<b>Szervezet:</b>	Összefogás Lakásszövetkezet
<b>Jegyzőkönyv felvételének helye:</b>	Budapest, XVI. Ker., Olga u. 30.
<b>Bejárás időpontja:</b>	2021. szeptember 9.
<b>Tűzvédelmi bejárást végezte:</b>	Zöld Lajos (TrendSys Kft.) – Tűzvédelmi előadó

Az ellenőrzés célja a bejárás során felmerülő hiányosságok feltárása, intézkedés a nem-megfelelőségek megszüntetésére a tűzvédelmi megfelelőség követelményeinek teljesülése érdekében.

3.)

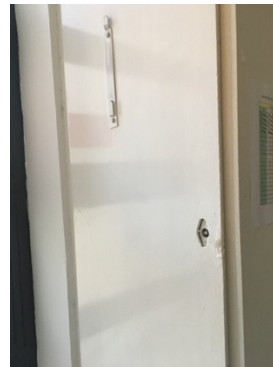
Amennyiben rendelkezésre áll tűzoltó készülék, abban az esetben karbantartásban kell részesíteni. A lejárt készülékek megtevesztők, a jogszabályoknak nem megfelelőek.

**54/2014. (XII. 6.) BM rendelet 264.§ (5)** A készenlétben tartó gondoskodik a készenlétben tartott tűzoltó készülékek 18. mellékletben foglalt táblázatban meghatározott időközönkénti karbantartásáról, a részben vagy teljesen kiürült, kiürített tűzoltó készülékek újratöltéséről.

Alapkarbantartás: 1 évente

Középkarbantartás: 5., 15. évente;

Teljeskarbantartás: 10. évente
